VALORISATION DES RESSOURCES ISSUES DU TRAITEMENT DES EAUX USEES DE LA STATION DE NIMES OUEST »

NOTE TECHNIQUE DE SYNTHESE DES MESURES COMPENSATOIRES PREVUES AU TITRE DE L'AUGMENTATION DES SURFACES IMPERMEABILISEES (RUBRIQUE 2.1.5.0) ET DE LA PRESERVATION DU CHAMP D'EXPANSION DES CRUES (RUBRIQUE 3.2.2.0)

chono n° 2021-76

Objet : STEU Nîmes Ouest : avis sur proposition novembre 2020 MC 3.2.2.0 et 2.1.5.0 pour l'extension de la STEU et PFC sur la commune de NIMES
Réf. : cascade n°30-2019-00357 /arrêté n°30-2020-07-07-003 du 07 juillet 2020 complétant l'arrêté du 2004-127-11 du 06 mai 2004
PJ : Annexe1 : vue en plan du IOTA avec localisation des MC 2150 et 3220

Annexe 1

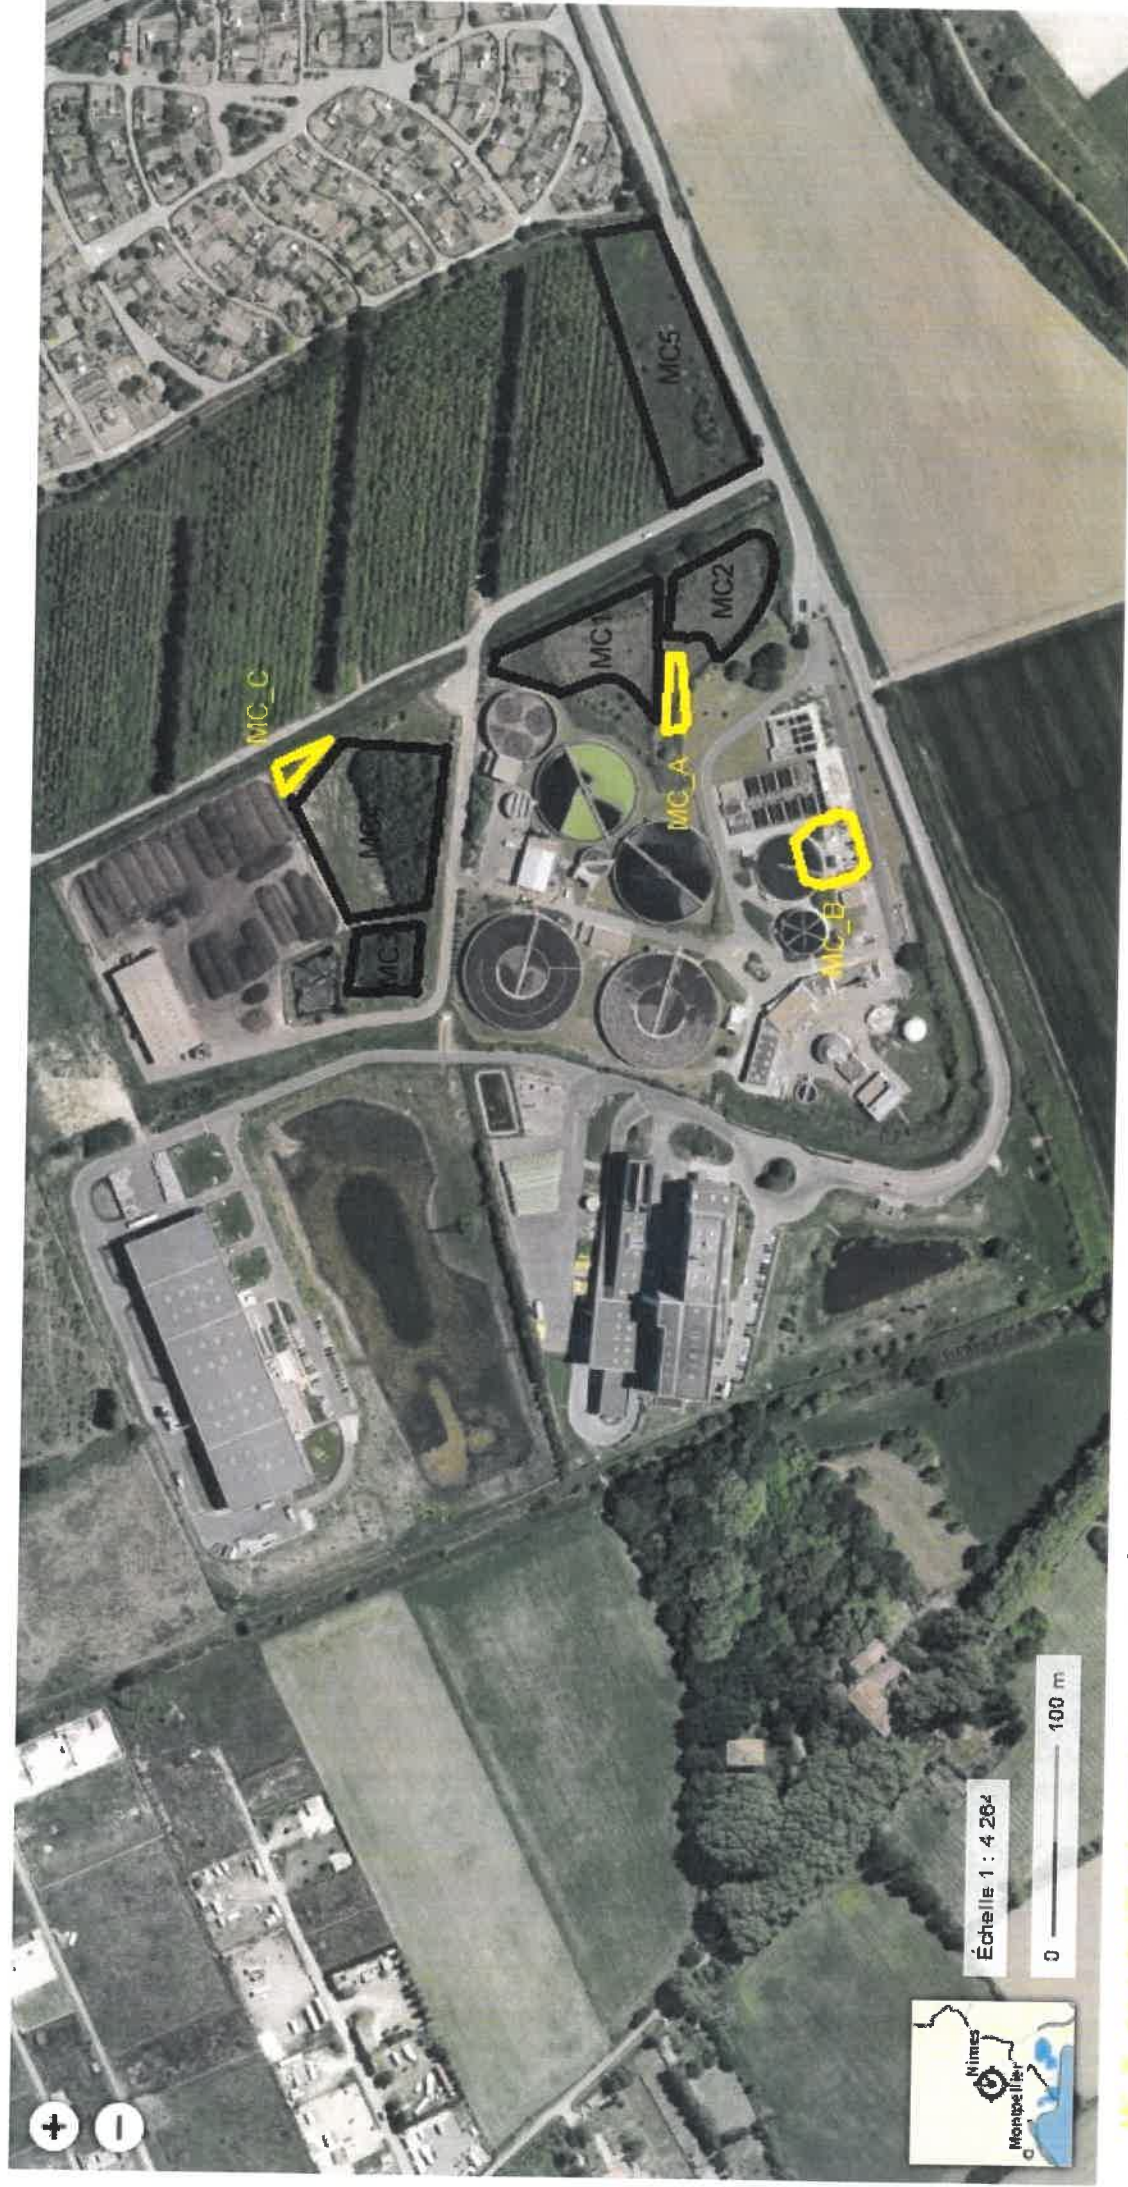
Les aménagements hydrauliques du site STEU + PFC sont les suivants à la fin des travaux autorisés (existant en 2019 + modifications autorisées) par arrêté du 07 juillet 2020 :

Rubrique 3220 :

MC1 : bassin existant n° 1 STEU réduit à l'ouest pour l'implantation d'un bâtiment et agrandi vers l'Est et le Nord, son volume total final s'établit à 3 524 m³, côte du fond 21,40 m NGF.

MC2 : bassin existant n°2 STEU est réduit à l'ouest pour implanter un bâtiment et sa partie nord ouest est cloisonnée pour être dédiée à la gestion des eaux pluviales : son volume total final est de 2 621 m³ côte du fond 21,40 m NGF.

MC3 : bassin existant PFC n°1 (ouest) conservé son volume total est de 1 300 m³, cote fond 21,50 mNGF

MC4 : bassin existant PFC n° 2 (est) conservé et agrandi par décaissement au nord sur une emprise de 2340 m² sur la parcelle KE0147 cette extension représente 3 200 m³ et le volume total de ce décaissé est donc porté à 6 970 m³, cote du fond 21,50 m NGF

MC5 : Décaissé sur la parcelle KE0149 à l'EST de la STEU, pour un volume total de 3 013 m³ sur une surface de 5 230 m² soit environ 60 cm de profondeur en moyenne, cote du fond du décaissé à 21,90m NGF.

NB : de par la conception d'origine les ouvrages MC3 et MC4 recueillent également et permettent la décantation d'une partie des eaux pluviales au delà du rôle de compensation en lit majeur.
